特記事項	2025.3.6 修正	北九州市都市整備局神嶽川旦過地区整備室	室長  係長  担当 	株式会社大建設計 北九州支所	工事名 旦過地区立体換地建築物新築工事	工事年度 令和 7年 3月
	2025.5.19 現地調査後による修正	設計事務所 株式会社大建設計 九州事務所 福岡県知事登録 第1-11525号	一級建築士登録 第 320873 号 福田 瑞穂 法適合確認者 設備設計一級建築士登録 第 4262 号 福田 瑞穂	業務受注者 株式会社大建設計 北九州支所 福岡県知事登録 第1-20050号	図面名 幹線設備系統図	編式 1/not(A1) 1/not(A3) 図面番号 E-006
		一級建築士登録 第 320873 号 福田 瑞穂		一級建築士登録 第 320873 号 福田 瑞穂

特記事項	2024.12.18 防火区画修正	2025.4.18 設計変更による修正	北九州市都市整備局市嶺川旦過地区整備室	室長 田中 裕二 係長 田中 裕二 担当 田中 裕二	株式会社大建設計 北九州支所	工事名 旦過地区立体換地建築物新築工事	工事年度 令和7年 3月
	2025.1.22 審査指図により発電機等修正		設計事務所 株式会社大建設計 九州事務所 福岡県知事登録 第1-11525号	業務受注者 株式会社大建設計 北九州支所 福岡県知事登録 第1-20050号	図面名 幹線設備2階平面図	縮尺 1/150(A1) 1/300(A3)	E-009
			一般建築士登録 第 320873 号 福田 瑞穂 法適合確認者 設備設計一般建築士登録 第 4262 号 福田 瑞穂	業務受注者 株式会社大建設計 北九州支所 福岡県知事登録 第1-20050号

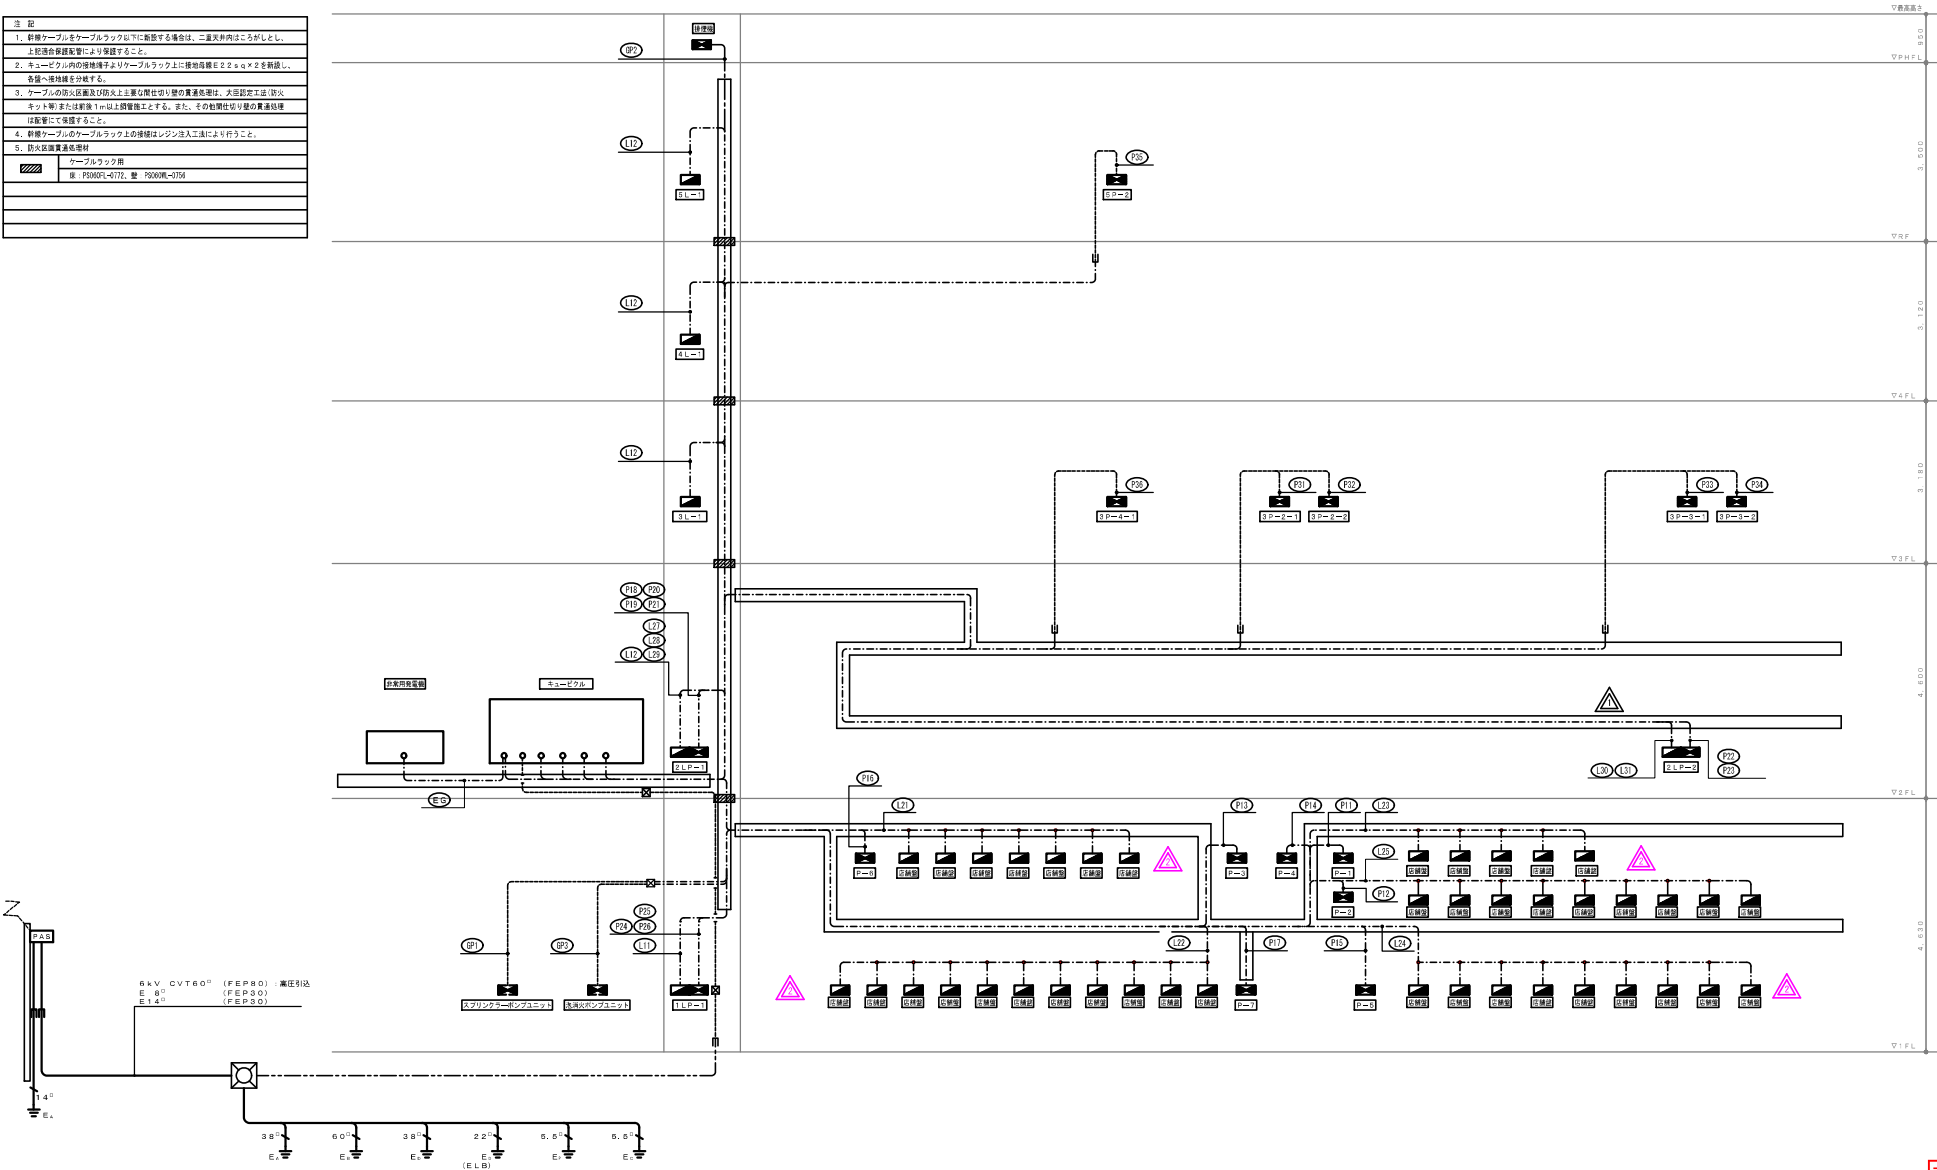
変更後

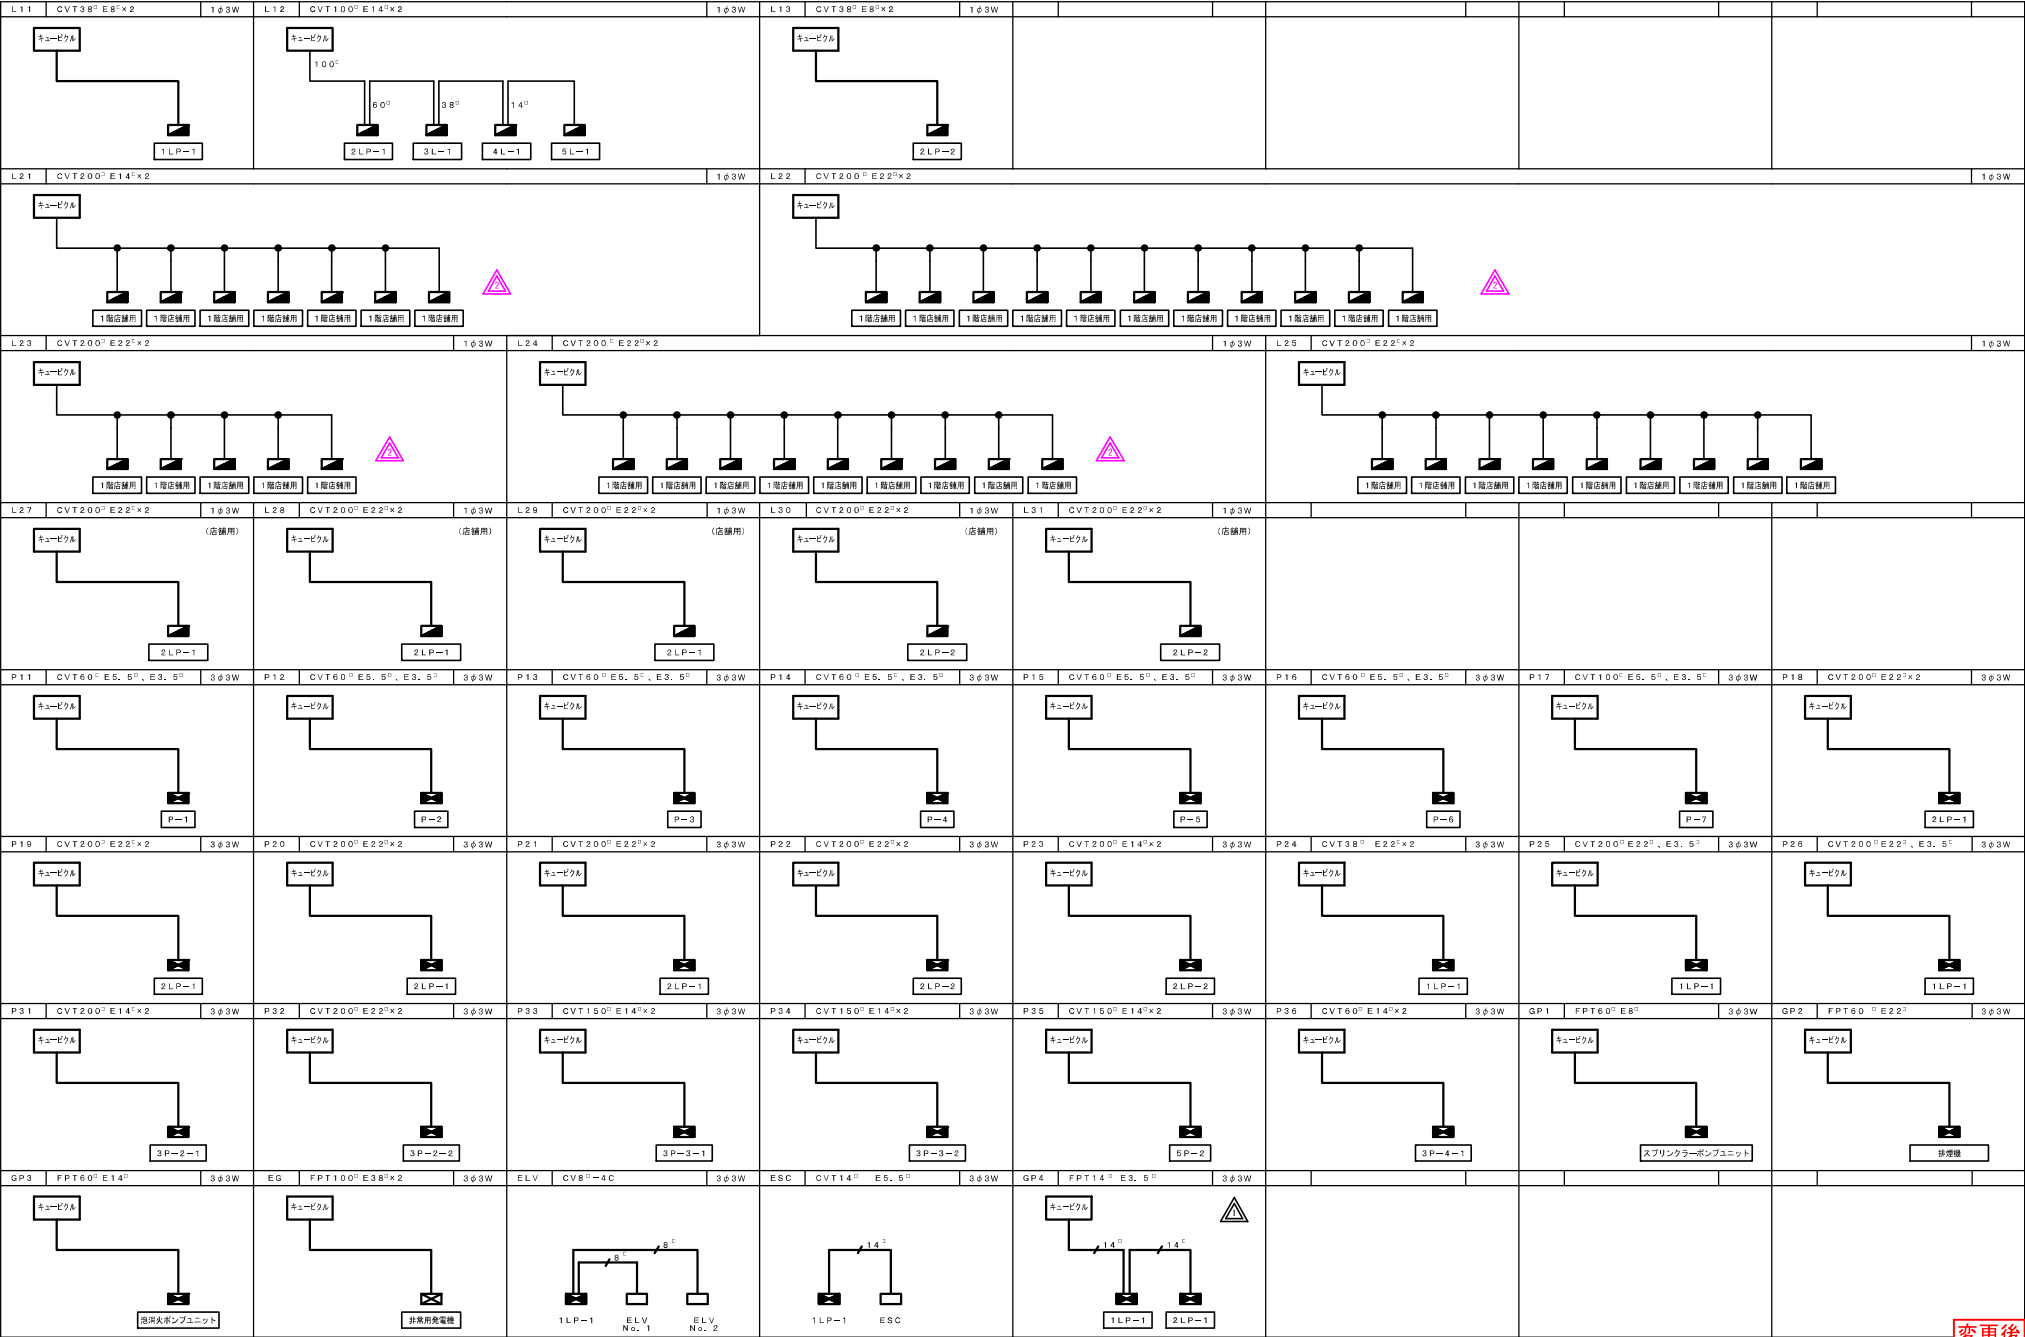
変更後

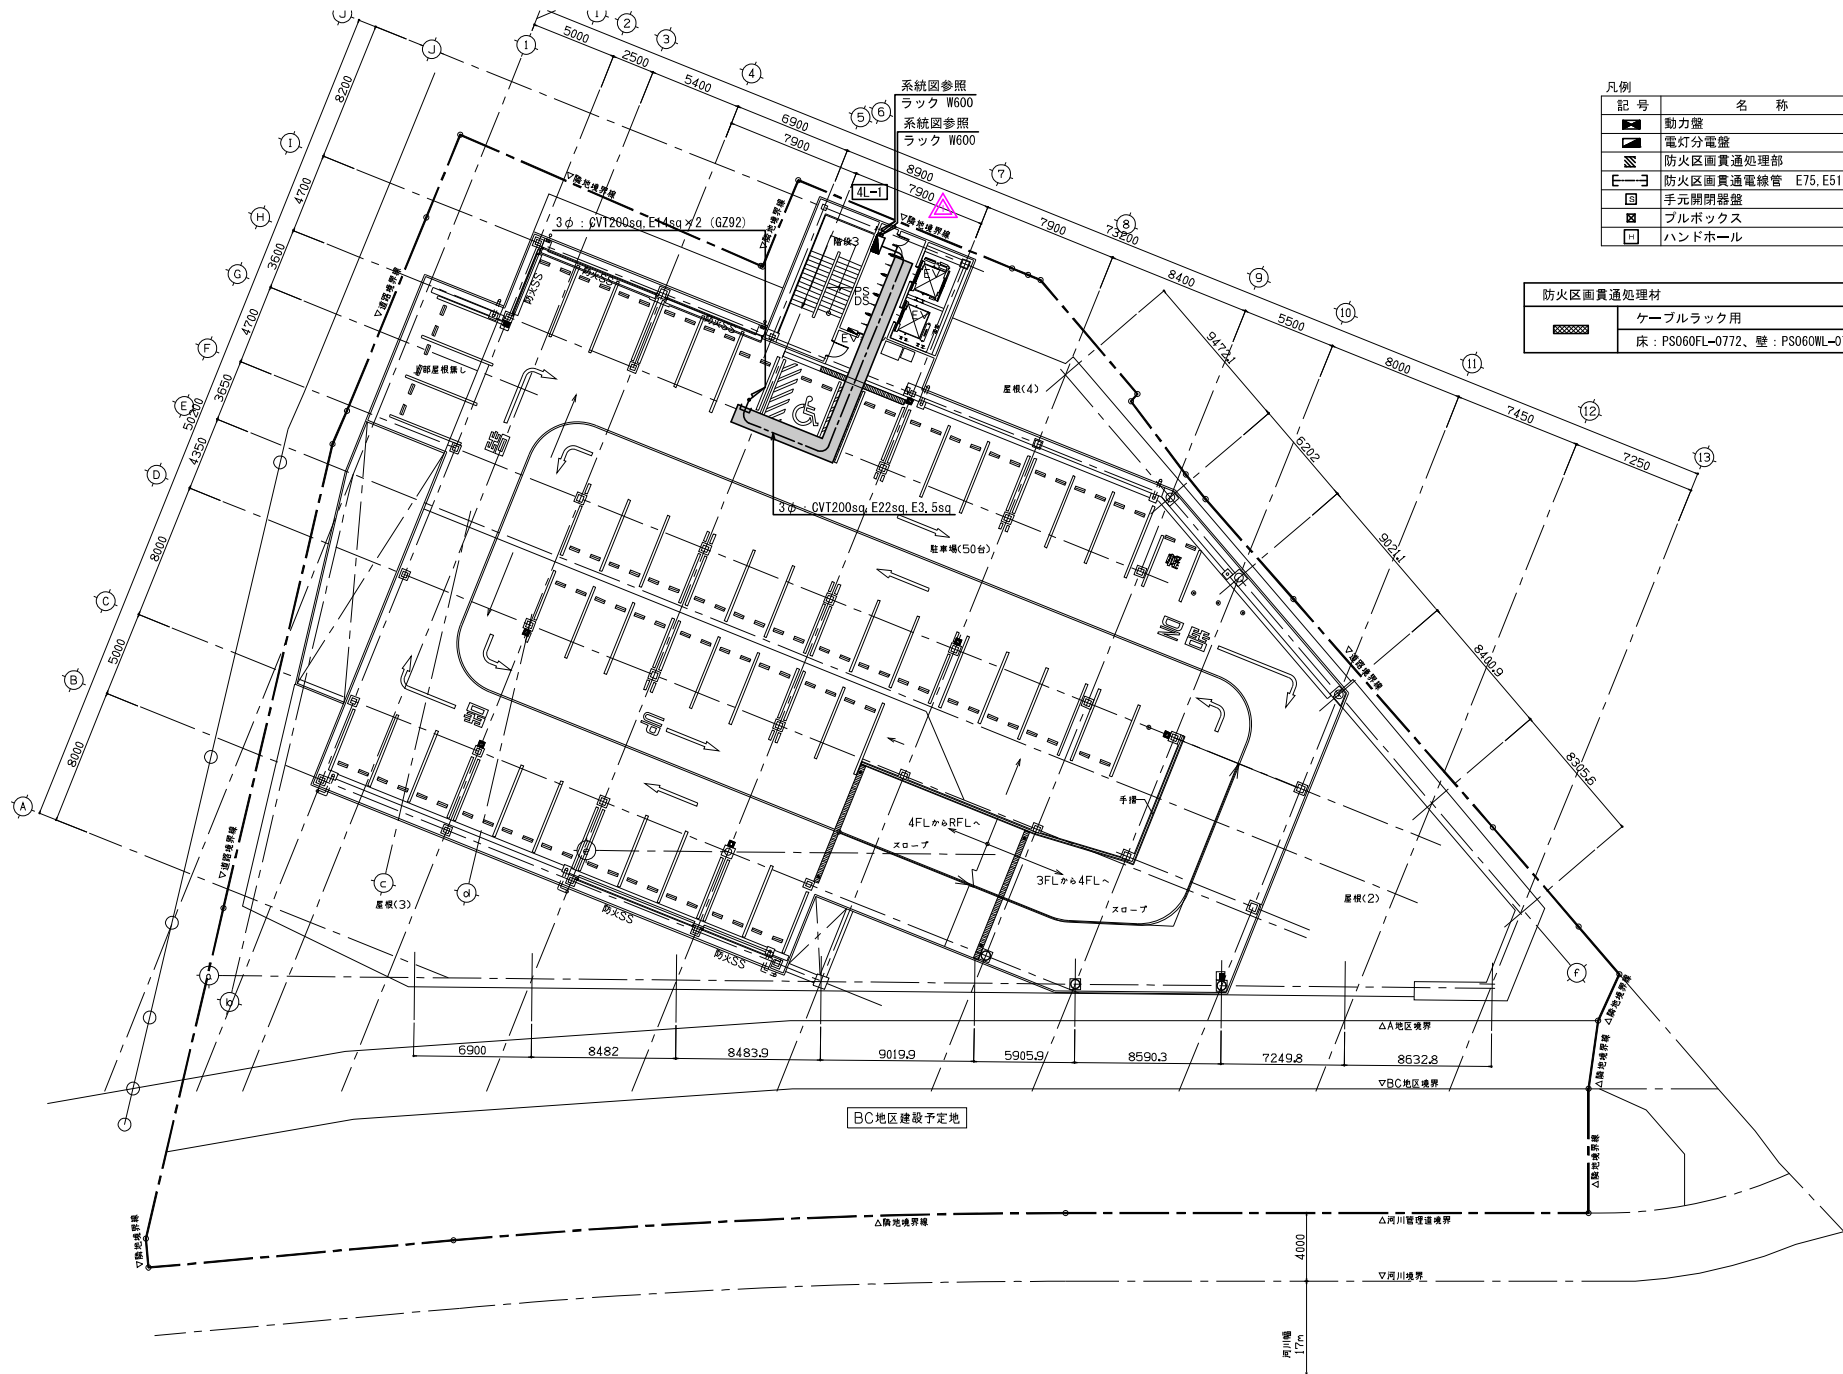
変更後

特記事項 △ 2025.4.16 設計変更による見直し		北九州市都市整備局神嶽川旦過地区整備室 室長 田中 隆雄 係長 田中 隆雄 担当 田中 隆雄		株式会社大建設計 北九州支所 業務受注者 株式会社大建設計 北九州支所 福岡県知事登録 第1-20050号 一般建築士登録 第 320873 号 福田 瑞穂		工事名 旦過地区立体換地建築物新築工事 図面名 幹線設備 4階平面図		工事年度 R6 (2024) 令和 7年 3月 縮尺 1/150 (A1) 1/300 (A3) 図面番号 E-011
設計事務所 株式会社大建設計 九州事務所 福岡県知事登録 第1-11525号 一般建築士登録 第 320873 号 福田 瑞穂 法適合確認者 設備設計一般建築士登録 第 4262 号 福田 瑞穂		株式会社大建設計 北九州支所 業務受注者 株式会社大建設計 北九州支所 福岡県知事登録 第1-20050号 一般建築士登録 第 320873 号 福田 瑞穂		株式会社大建設計 北九州支所 業務受注者 株式会社大建設計 北九州支所 福岡県知事登録 第1-20050号 一般建築士登録 第 320873 号 福田 瑞穂		工事名 旦過地区立体換地建築物新築工事 図面名 幹線設備 4階平面図		工事年度 R6 (2024) 令和 7年 3月 縮尺 1/150 (A1) 1/300 (A3) 図面番号 E-011

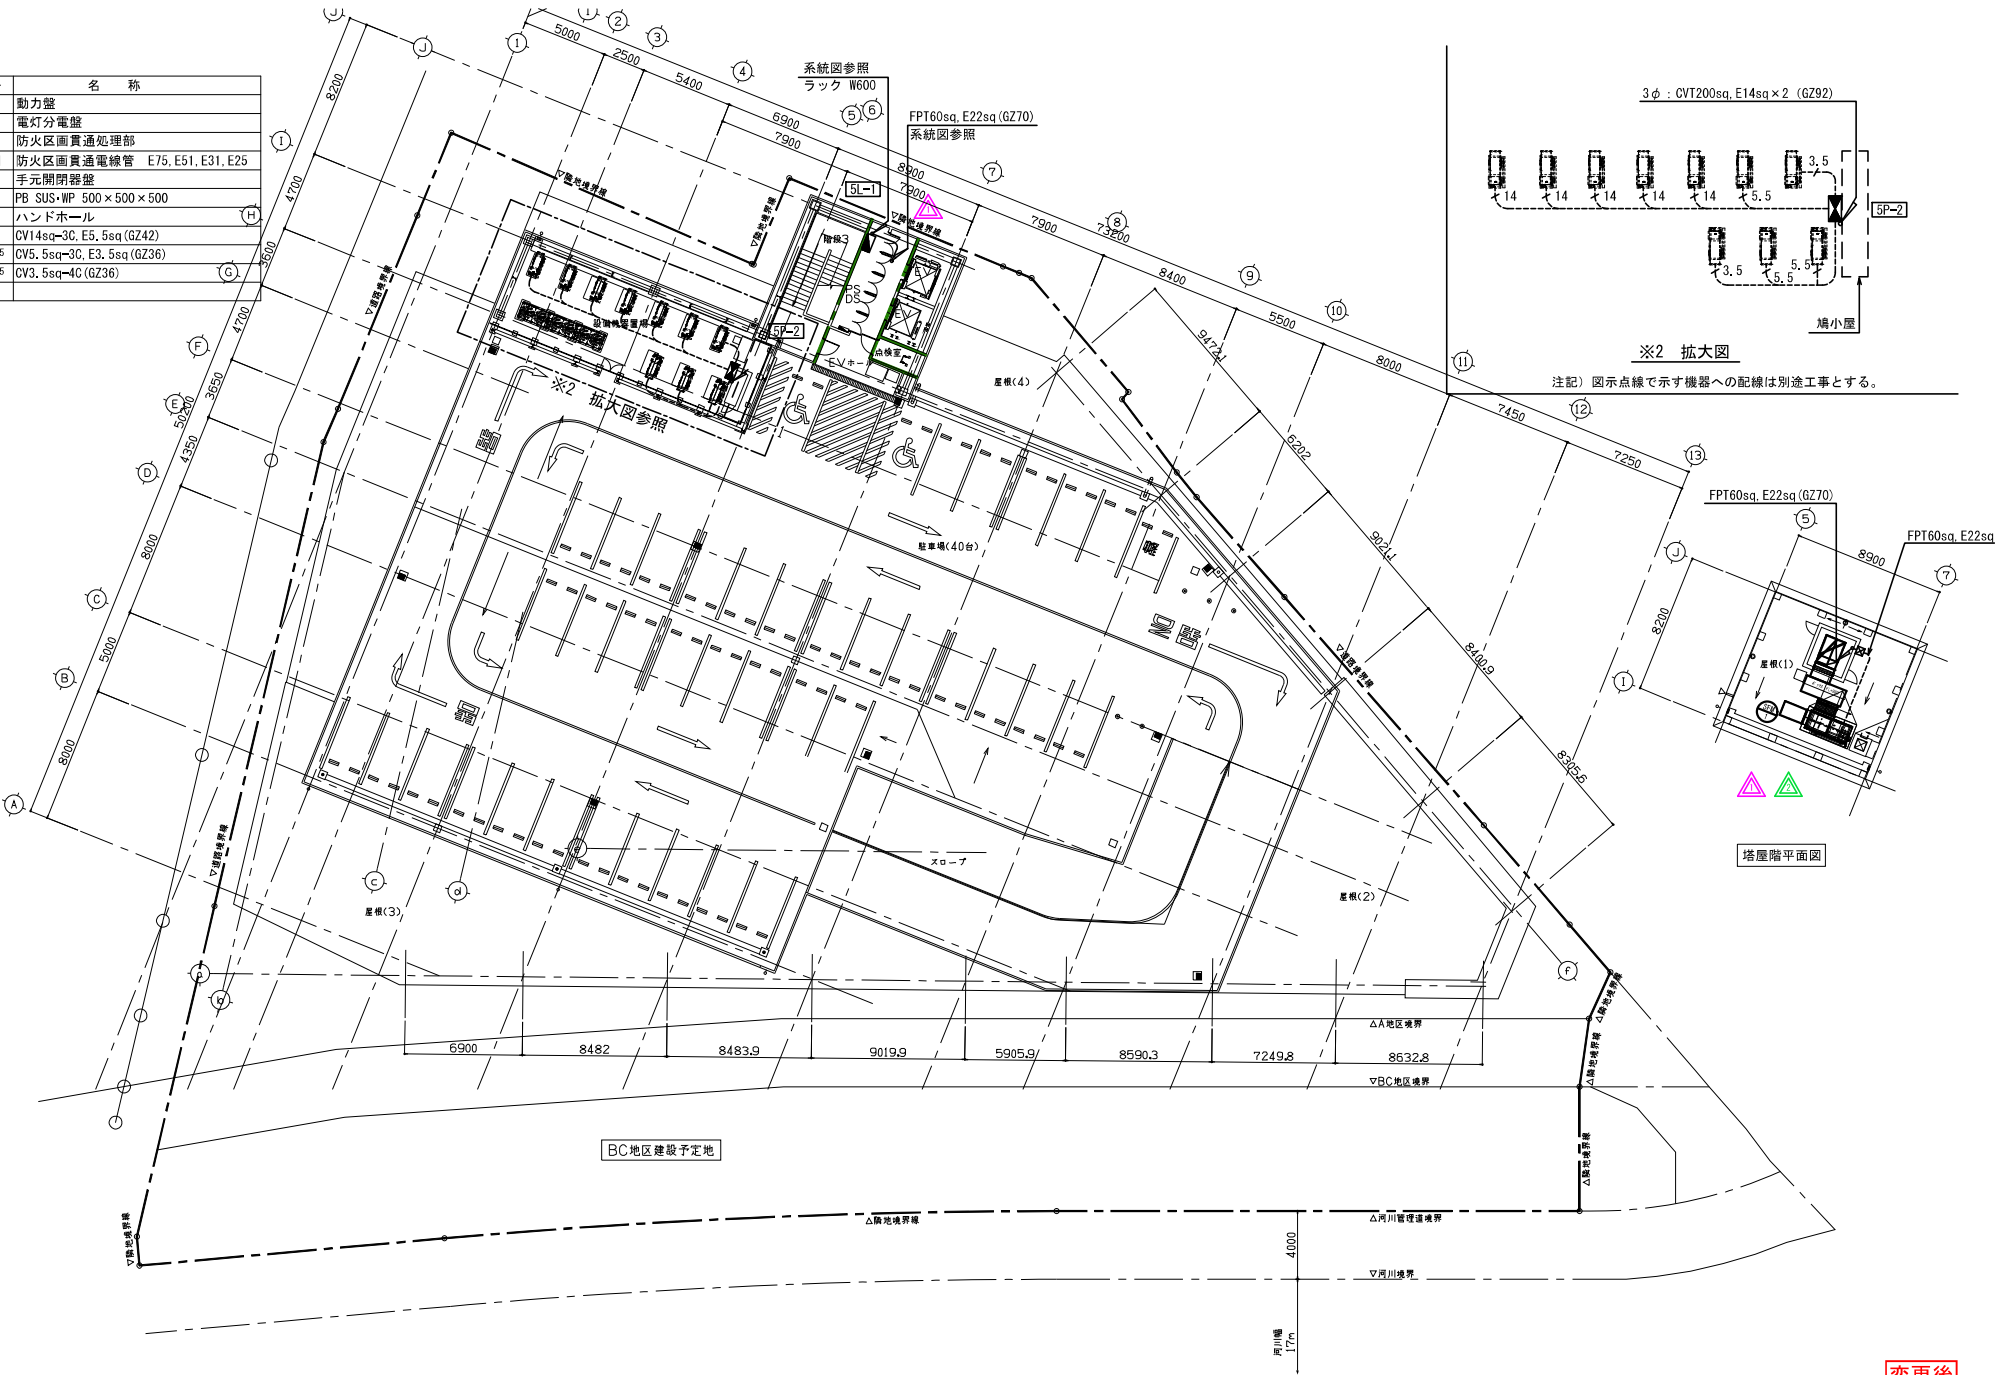
変更後

特記事項	2025.6.16 設計変更による見直し	北九州市都市整備局神嶽川旦過地区整備室	株式会社大建設計 北九州支所	工事名	旦過地区立体換地建築物新築工事	工事年度	令和7年 3月
	2025.7.17 計画変更による見直し	設計事務所 株式会社大建設計 九州事務所 福岡県知事登録 第1-11525号	業務受注者 株式会社大建設計 北九州支所 福岡県知事登録 第1-20050号	図面名	幹線設備R階平面図	縮尺	1/150(A1) 1/300(A3)
		一般建築士登録 第 320873 号 福田 理穂 法務合確証者 設備設計一般建築士登録 第 4262 号 福田 瑞穂					E-012
